清苑大棚工程设计变更申请表

工程名称：京港澳高速公路京石段清苑收费大棚维修改造工程（二次）DP-2标段

变更通知单

项目名称	京港澳高速公路京石段清苑收费站	变更编号	变更-01
工程名称	收费大棚维修改造工程	工程编号	2022-07-2
设计单位	河北建研建筑设计有限公司	专 业	建筑
审 定	审 核 张永生	专业负责人	校 对 董素敏
变更原因	针对现场情况完善设计

所长	李光	李光
项目负责人	杜鹤麟	杜鹤麟
专业负责人	杜鹤麟	杜鹤麟
审定		
审核	张永生	张永生
校对	董素敏	董素敏
设计	王梦远	王梦远
方案设计师	王梦远	王梦远
建设单位:	河北京石高速公路开发有限公司	
项目名称:	京港澳高速公路京石段清苑收费站	
工程名称:	收费大棚修缮改造工程	
图名:	2-2、3-3、4-4剖面图、A轴~B轴、B轴~A轴立面图	
设计工号	2022-07-2	
设计阶段	施工图	专业 建筑
比例	1:100	图号 建施修-05
版本号	1.0	出图日期 2022.11

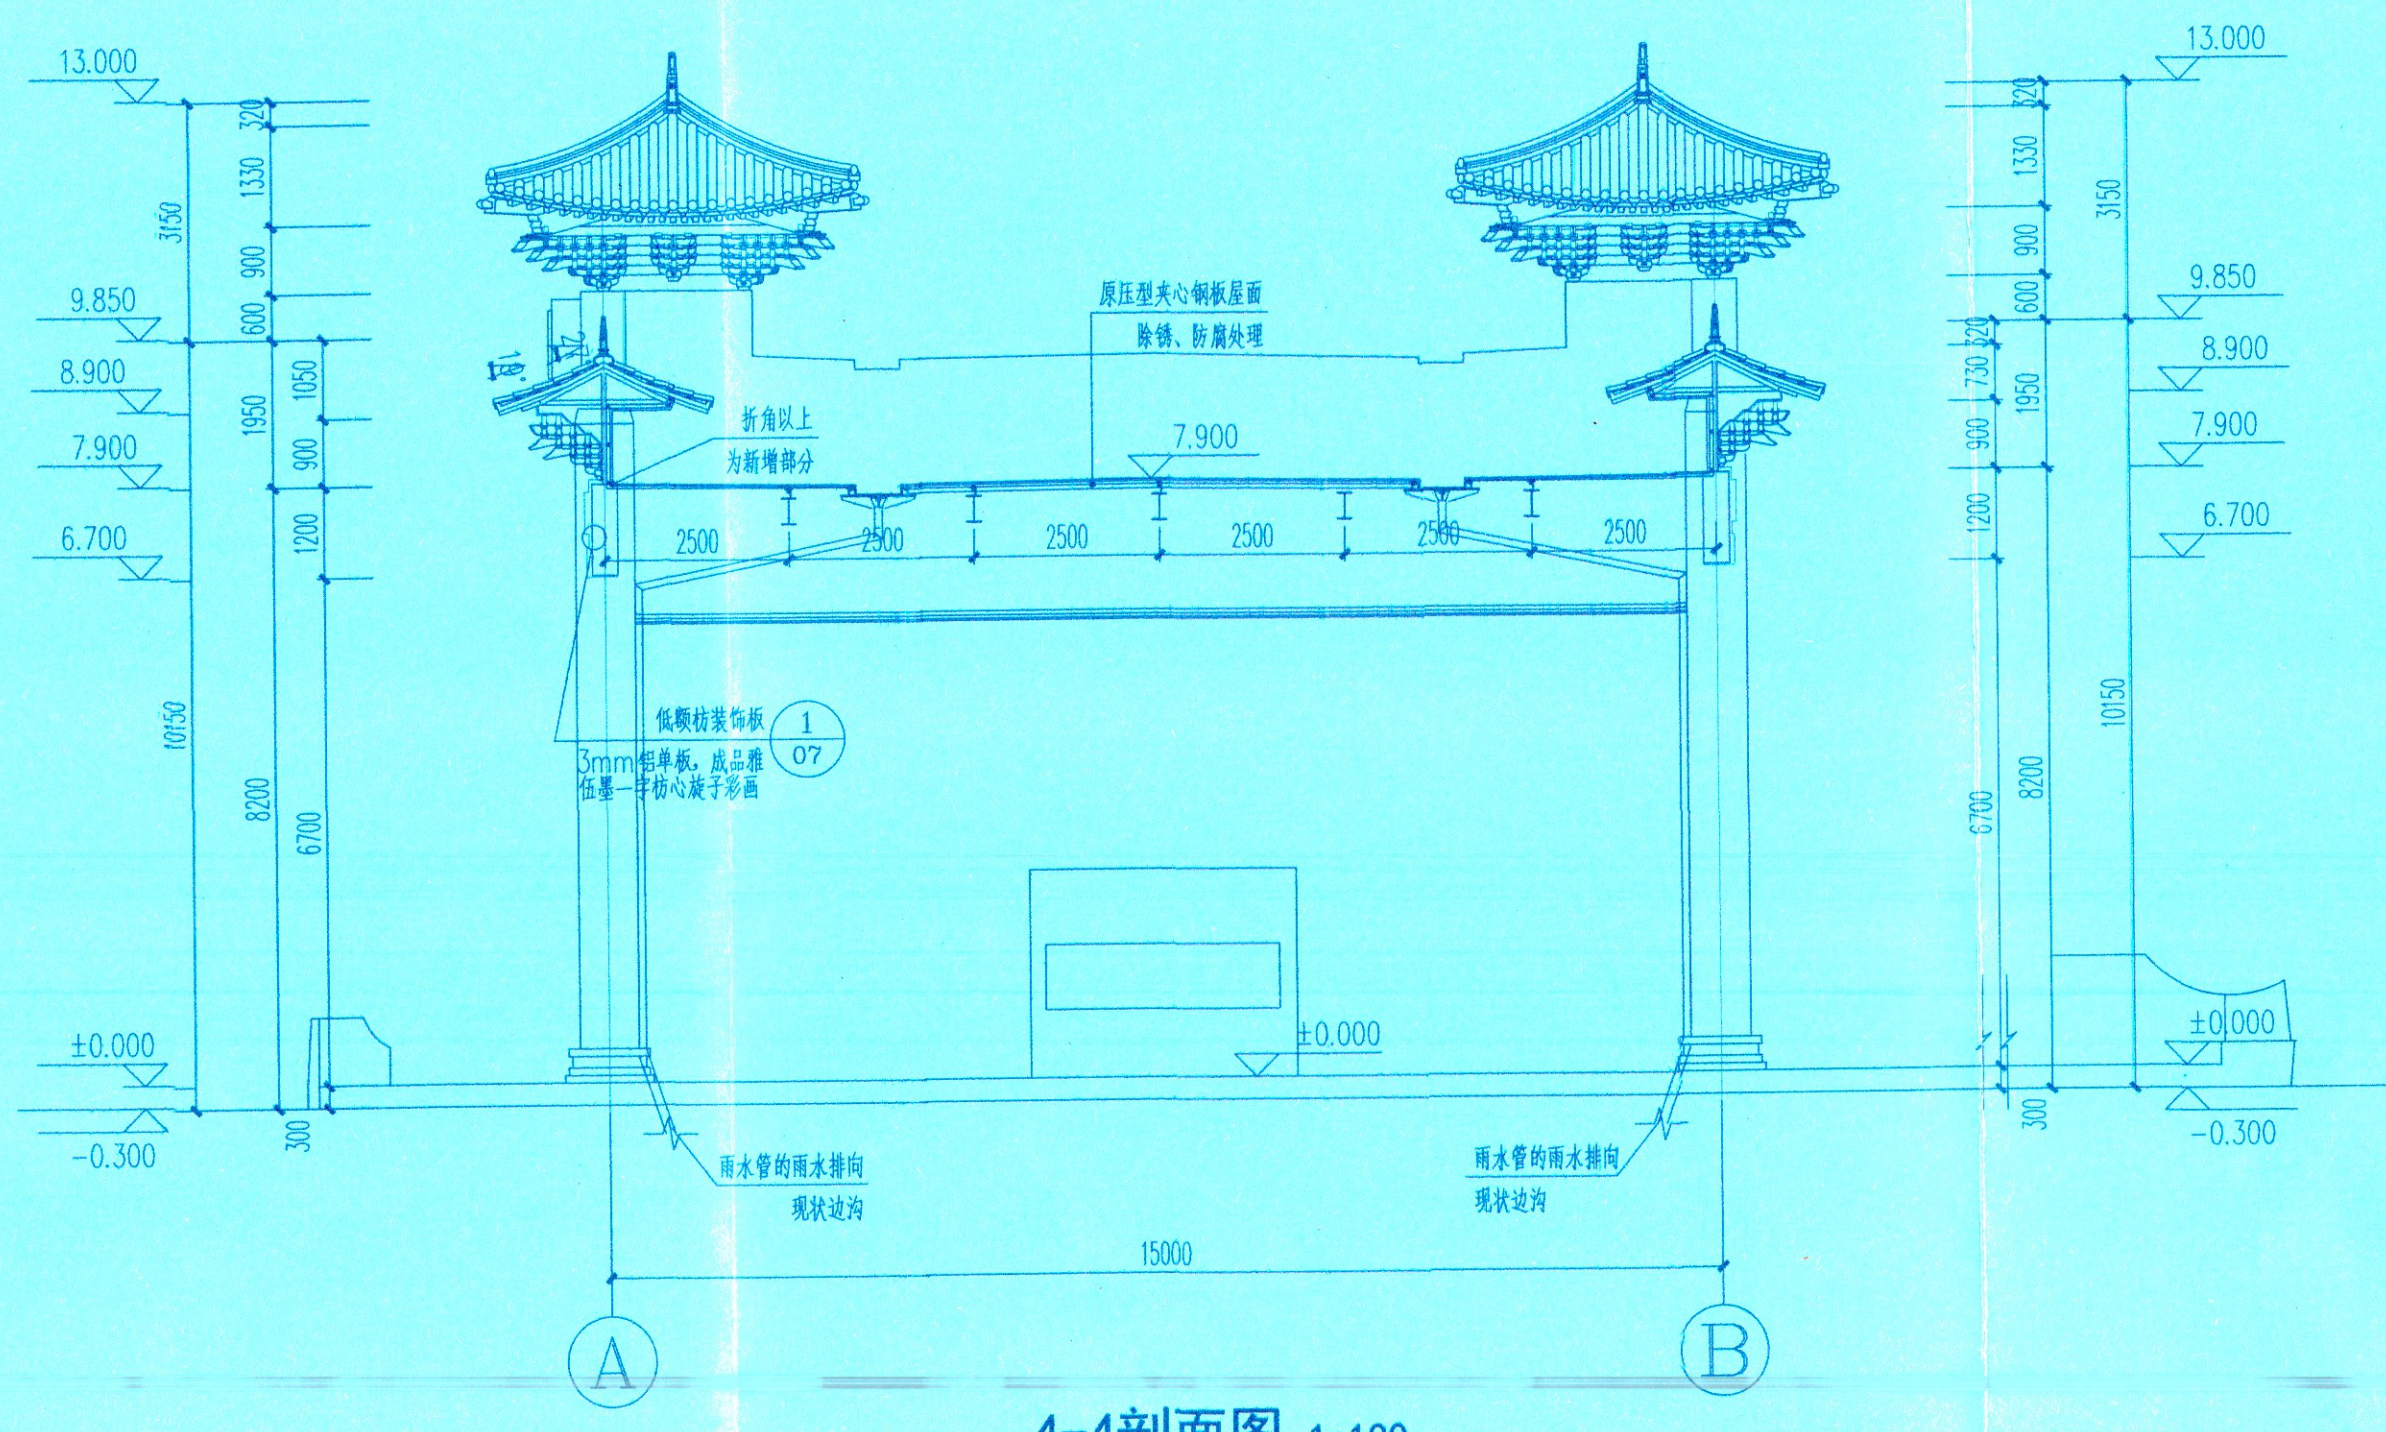
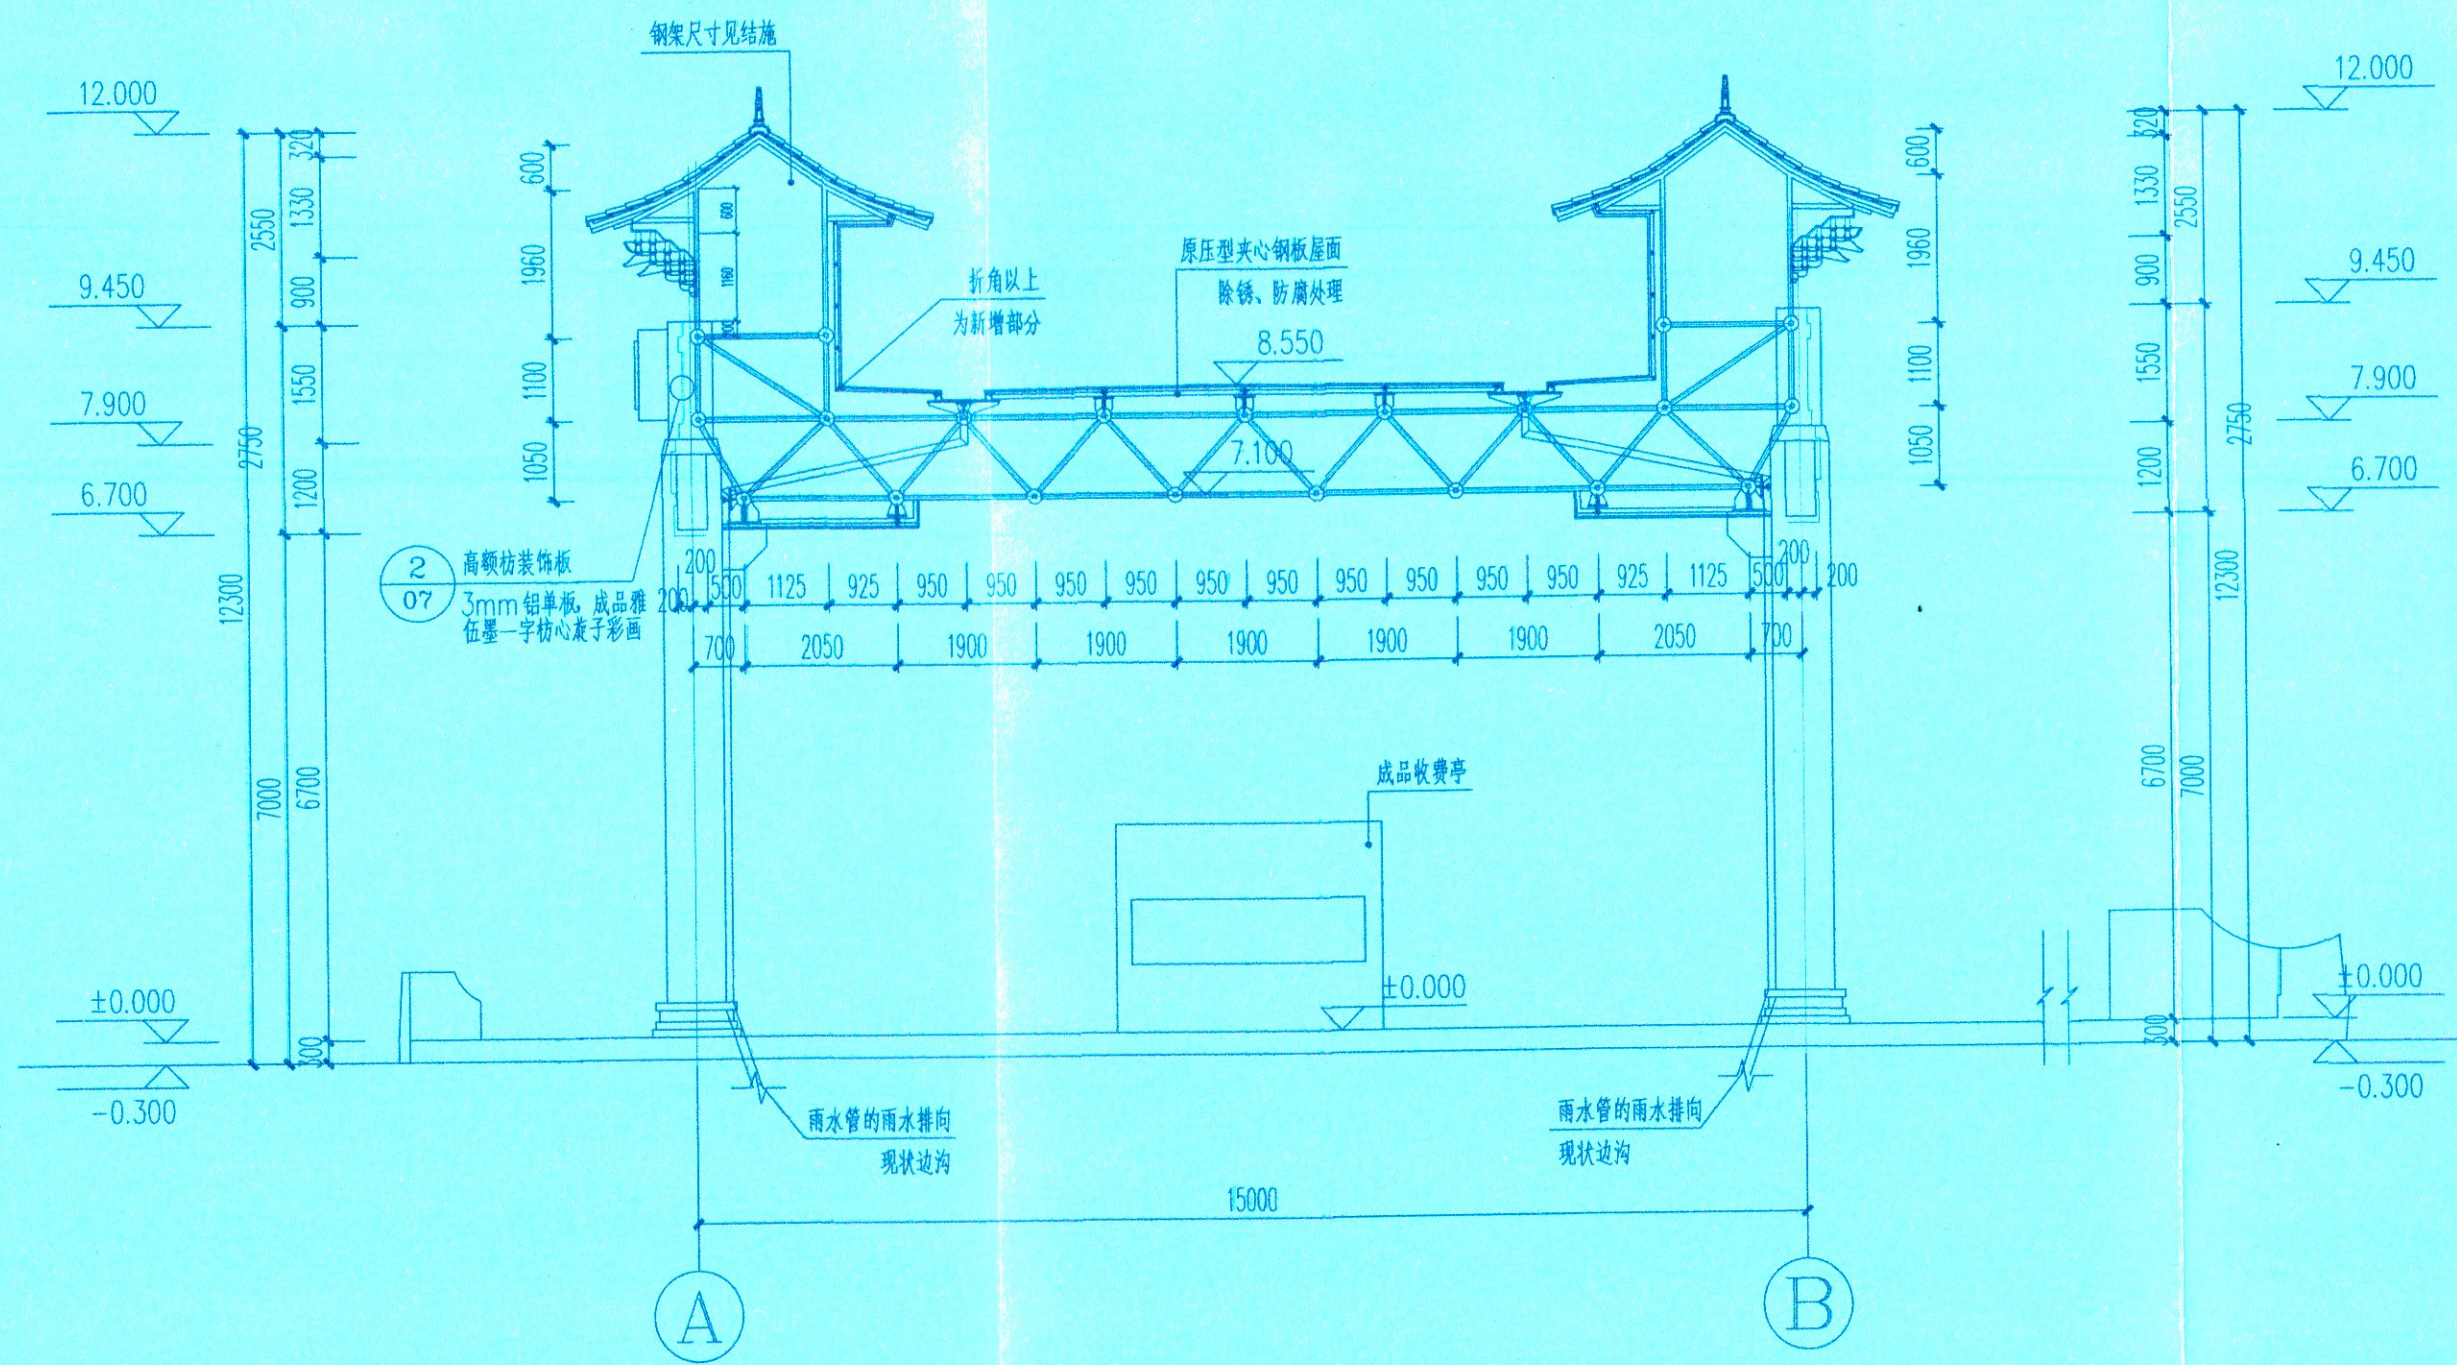
6、钢架内侧增设0.8厚Q235优质钢单层压型钢板及相应龙骨，增强钢架防雨防风性能，详见建施替-05、07。
